**Tilladelse til mindre afvigelser fra drænplanen på matr.nr. 7rn Flade,
Frederikshavn Jorder**

Sagsnummer: GEO-2026-03676
Dokumentnummer: 8937864

Høringssvar – indsigelse vedr. ændringsforslag til regulering (GEO-2026-03676)

Sammenfatning af mailkorrespondance mellem vandløbsmyndigheden og COWI ang. afvigelser fra drænplanen

Forslag 1:

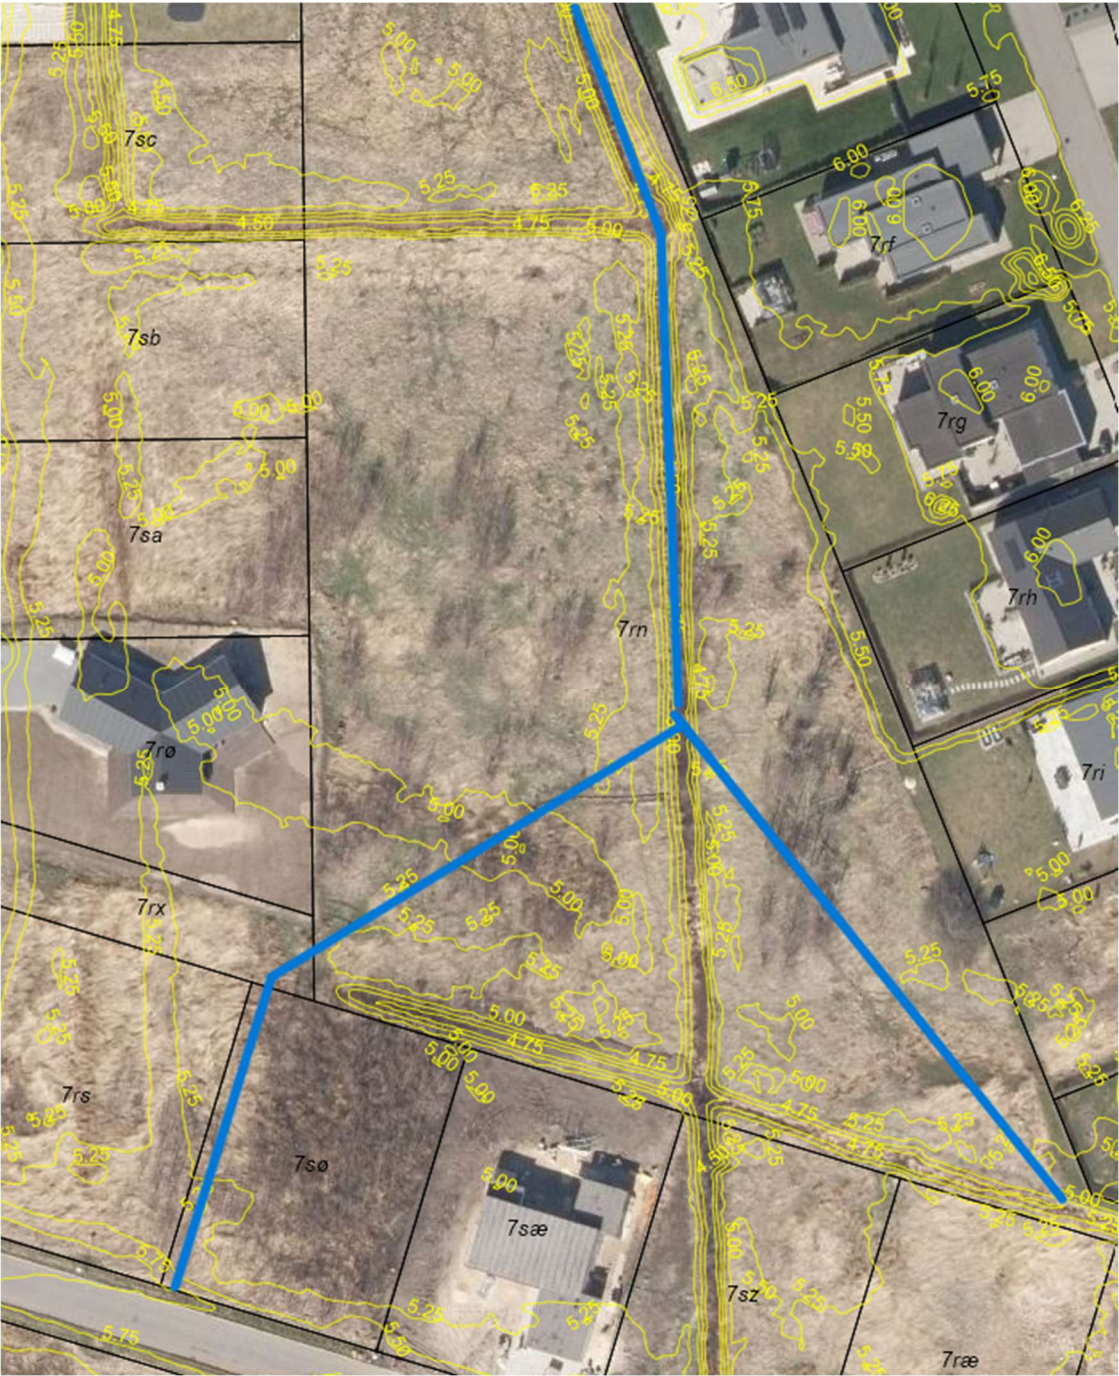
7. Alternativt forslag 1

Forslag 1 indebærer en forgrening af den eksisterende grøft. Set i forhold til det fremsendte topografiske kort vurderes en sådan forgrening principielt at kunne være en relevant løsning.

De to grøftgrene føres gennem nogle af fællesarealets lavest beliggende områder og vil derfor kunne skabe væsentligt bedre forudsætninger for afvanding end en løsning, hvor grøften alene fastholdes i områdets østlige side.

Samtidig flyttes grøfterne væk fra skellet mellem de private grunde og fællesarealet og længere ind på fællesarealet. Det vurderes positivt, idet grøfterne derved placeres mindre tæt på de private haver og områder, hvor børn naturligt færdes.

Det afgørende er imidlertid, at forgreningen udformes og dimensioneres således, at lavområdet bag Golflunden 52 reelt afvandes.

Forslag 2:

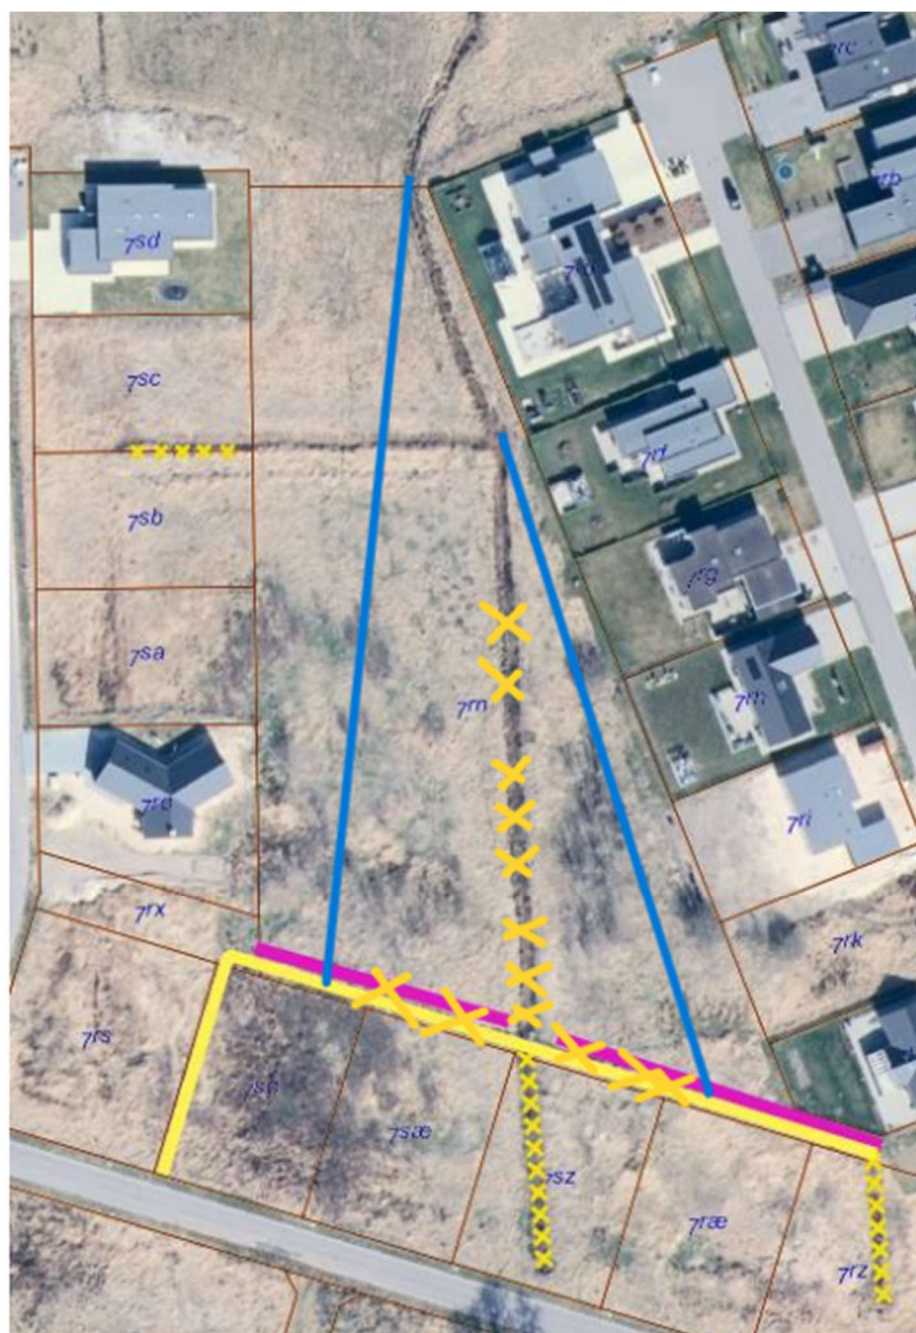
8. Alternativt forslag 2

Forslag 2 indebærer etablering af en ny grøft gennem lavområdet bag Golflunden 52 med tilslutning til den eksisterende grøft ved Golflunden 22 og 26, mens den tidligere foreslåede grøft bag Golflunden 48-46 udgår.

Dette forslag har den væsentlige fordel, at det lavtliggende område bag Golflunden 52 inddrages direkte i den permanente afvandingsløsning.

Samtidig flyttes grøfterne væk fra skellet mellem de private grunde og fællesarealet og længere ind på fællesarealet. Det vurderes positivt, idet grøfterne derved placeres mindre tæt på de private haver og områder, hvor børn naturligt færdes.

Forslaget synes imidlertid ikke i tilstrækkelig grad at forholde sig til afvandingen af arealerne øst for den eksisterende grøft. Dette forhold bør derfor undersøges og beskrives nærmere, inden en endelig løsning fastlægges.

Det bemærkes i den forbindelse, at den pågældende løsning efter det oplyste etableres efter ønske fra Grundejerforeningen G5.

På kortet nedenfor er hele streger = grøfter, som skal etableres jf. drænplanen, krydser = grøfter som skal sløjfes.

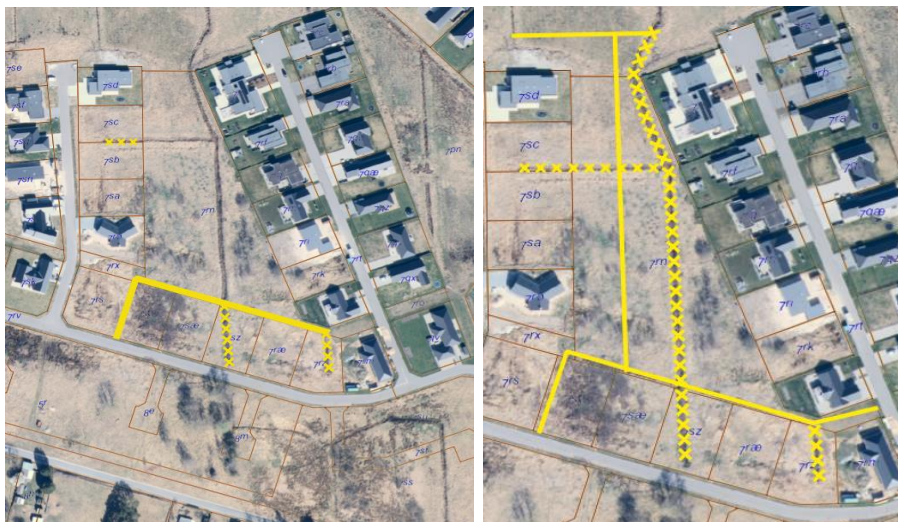
Jeg sidder med en række reguleringstilladelser, der skal lave afvigelser fra den originale drænplan, du udarbejdede for Golfparken i Frederikshavn.

Som forhistorie kan jeg fortælle, at drænplanen ikke er overholdt ret godt. Der blev lavet en vej henover grøfterne med en række rør, som er blevet sløjet, som det har været praktisk til.

Nu begynder folk at flytte ud til Golfparken, får hævet matriklerne som de skal, men alle uden at grøfterne er reguleret som planlagt. Jeg står nu med en nabostrid, hvor skænderiet handler om, at beboerne på vestsiden af matr.nr. 7rn Flade, Frederikshavn Jorder, ikke har den forventede afvanding.

Forventeligt meget af afvandingen og grundvandet anderledes end forudset, men jeg vil gerne høre dig: Er der reelt et problem i ikke at flytte grøften inde på 7rn vest på, som det oprindeligt blev foreslået?

Vurderer I, at de vestlige matrikler afvandes mærkbart ringere end forventet på grund af grøftens nuværende placering, kan jeg ikke tillade afvigelsen fra drænplanen.

Årsagen til, at grøften i første omgang skulle flyttes mod vest, er med stor sandsynlighed for at sikre en mere ensartet afvanding af byggegrundene vest og øst for grøften. Dermed kan jeg heller ikke udelukke, at det vil have betydning for drænforholdene på de vestlige matrikler, hvis grøften ikke flyttes som beskrevet. Jeg kan dog ikke sige med sikkerhed, om det vil have betydning, eller hvor stor betydningen evt. vil være. Det vil kræve, at vi laver konkrete beregninger, og i den sammenhæng vil det også være relevant at se på, om der er andre tiltag, som sikrer en tilsvarende afvanding af de vestlige matrikler. Vi har ikke foretaget disse beregninger, og det er ikke noget, som jeg umiddelbart kan sætte i gang.

Jeg er enige i din vurdering om, at områdets afvanding påvirkes neutralt af den mindre ændring i grøfternes placering. Den oprindelige drænplan viste en ny grøft, da den eksisterende grøft løb over de to nordlige byggefeltet. Frem for at etablere en ny grøft blev dette løst ved en mindre omlægning af den eksisterende grøft bagom matriklerne. Dette virkede som en fordelagtig løsning, og tiden har vist at det ikke har givet anledning til problemer i området.

Ift. de vestlige grunde, har det aldrig været tanken at området mellem grundene skulle fremstå tørt. Grøfterne skal dræne område i perioder med meget vand, men selve grundene er beskyttet via den terrænregulering der også er bestemt i lokalplanen. Derudover har det en positiv indvirkning for området at ledningen fra viadukten nu er blevet omlagt så der ikke ledes vand ind i området.

Jeg mener ikke, at det giver mening at lave nye beregninger for området. Grøfterne er ikke flyttet markant og tiden har vist at dræningen fungerer som tiltænkt. Derudover er det tvivlsomt om man vil kunne se en forskel i beregningerne når grøfterne ikke flyttes mere end det er tilfældet her.

Vi er enige i kommunens vurdering af sagen af 4. august 2026, herunder det anførte på kort 2 hvor den nordlige grøft bibeholdes.
